MIGNON Game kit 1.0

> Änderungen

MIGNON Game kit 1.0

> Changes

02

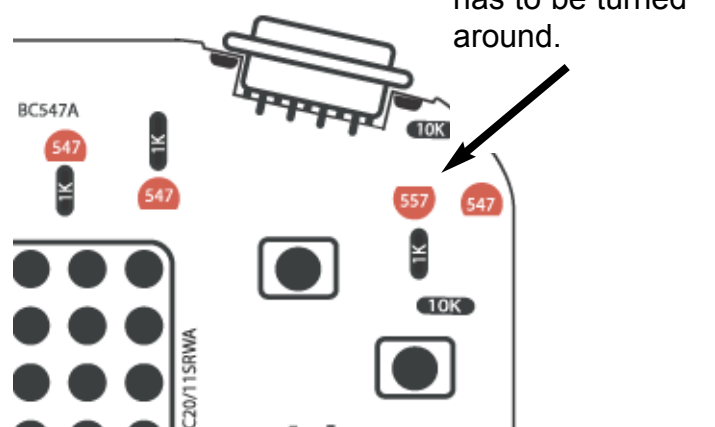
Der 557 Transistor muß um 180 Grad gedreht werden.

The 557 transistor has to be turned around.

03

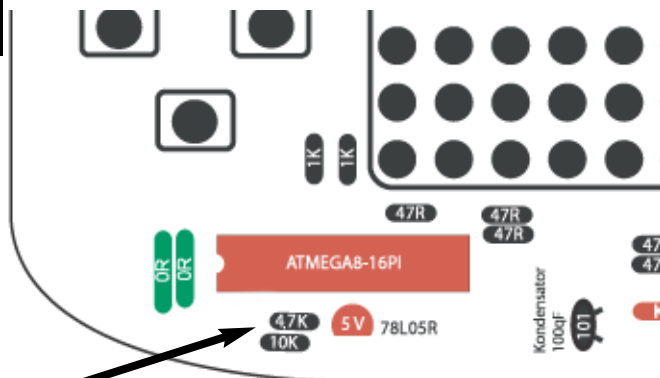
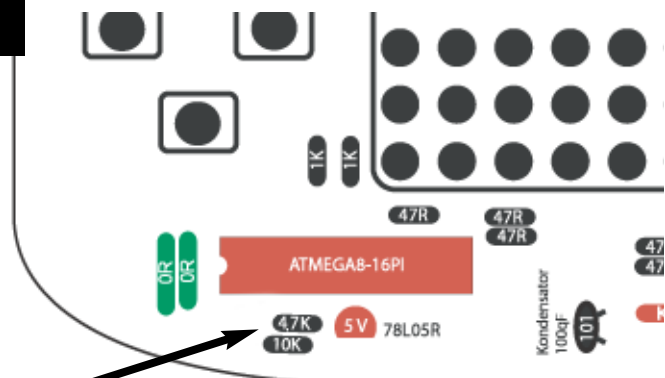
Anstelle des 10K Widerstandes Nr 39 muß ein 4.7K Widerstand eingebaut werden.

In position Nr. 39 you need 4.7K instead of the 10K.

04

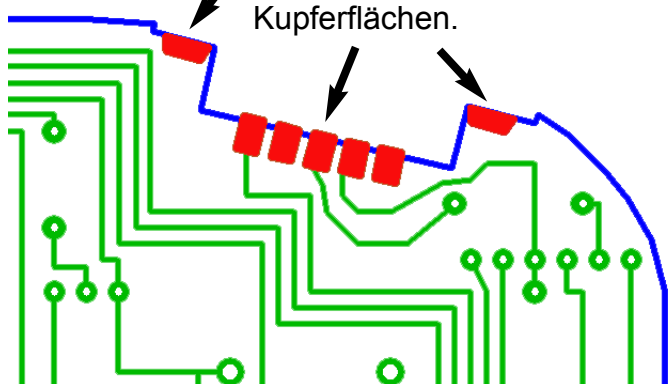
Bitte entferne vorsichtig den Lack von diesen Kupferflächen.

Please carefully remove the lacquer on these pads.
